## **Redovisning av plansamråd och ställningstagande inför granskning av förslag till detaljplan för del av fastigheten Akalla 4:1, mångkulturellt centrum vid Rinkebysvängen i stadsdelen Rinkeby**

Bilaga: Remiss och samrådsredogörelse 2015-03-20

*Skiss på byggnaden och markparkeringen. Källa Spridd Arkitekter*

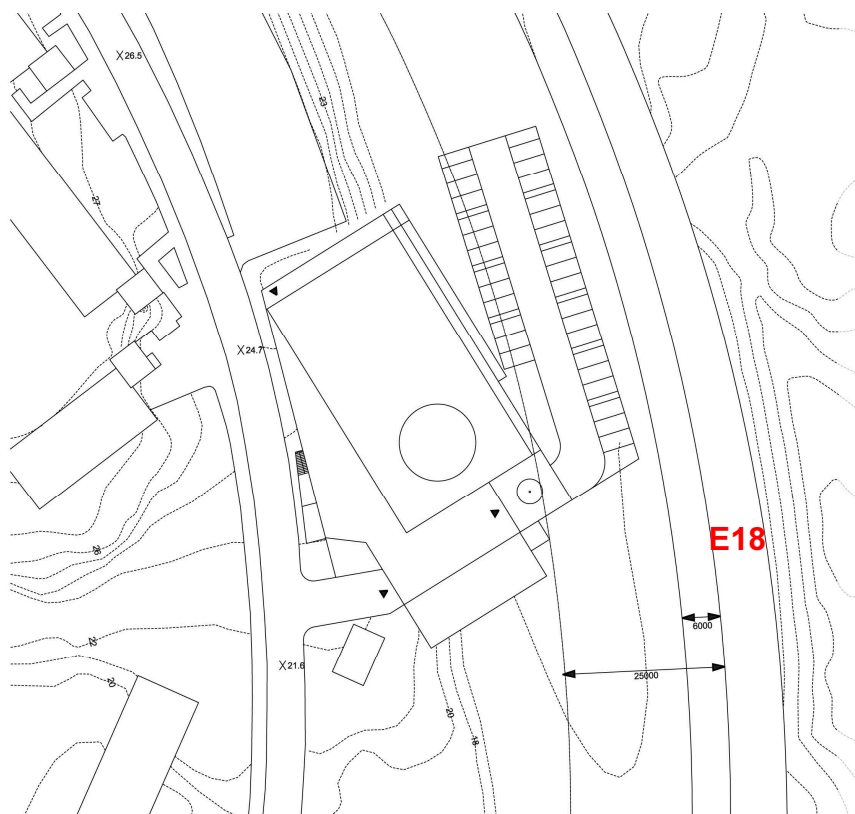
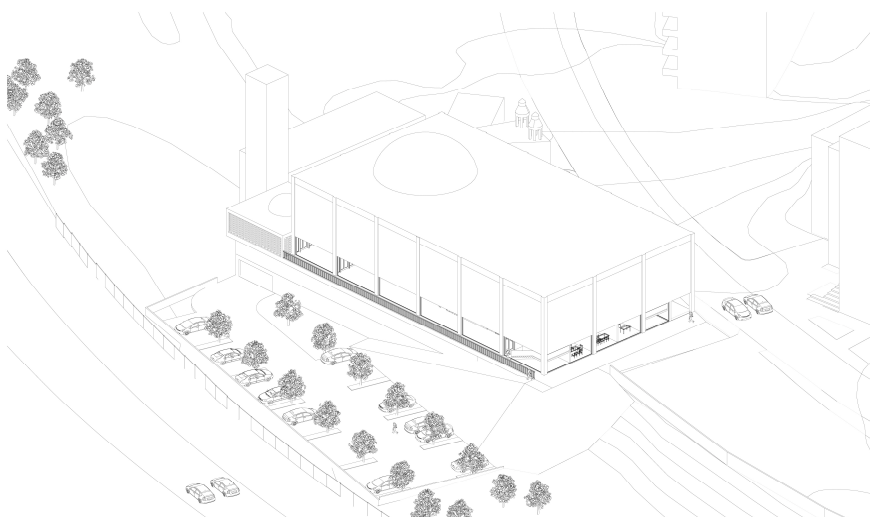
*Stockholm Vatten AB* påpekar att de har en huvudvattenledning som löper genom fastighetens sydöstra hörn. För att möjliggöra byggnation måste en sträcka om drygt 100 m flyttas. Kostnaden för en sådan omläggning regleras genom avtal mellan Stockholm Vatten och exploitören, men grundprincipen är att kostnaden åläggs exploitören. Konflikten skulle undvikas om fastigheten vreds ca 10 m västerut.

Med anledning av Stockholm Vattens AB:s huvudvattenledning som i och med planens genomförande måste flyttas kommer ett avtal mellan Stockholm Vatten AB och exploateringskontoret att upprättas. Kostnaden för flytten kommer genom avtal att åläggas exploitören. I och med den ökade kostnaden för projektet kommer parkeringen som i samrådsförslaget låg i källarvåningen att flyttas ut och förläggas i markplan på ytan mellan kulturcentret och E18. Kontoret gör bedömningen att en markparkering i detta läge inte påverkar stadsbilden negativt då den inte kommer att synas från stadsdelen och den omkringliggande bebyggelsen utan enbart från E18.

En av huvudtankarna med projektet är byggnadens riktning mot sydöst, mot Mecka. Den begränsade storleken på tomten försvårar möjligheten att fritt placera byggnaden och gör att den inte går att vrida enligt Stockholm Vatten AB:s önskemål. Ett avtal kommer att upprättas mellan Stockholm Vatten AB och exploateringskontoret som reglerar flytten av ledningen.
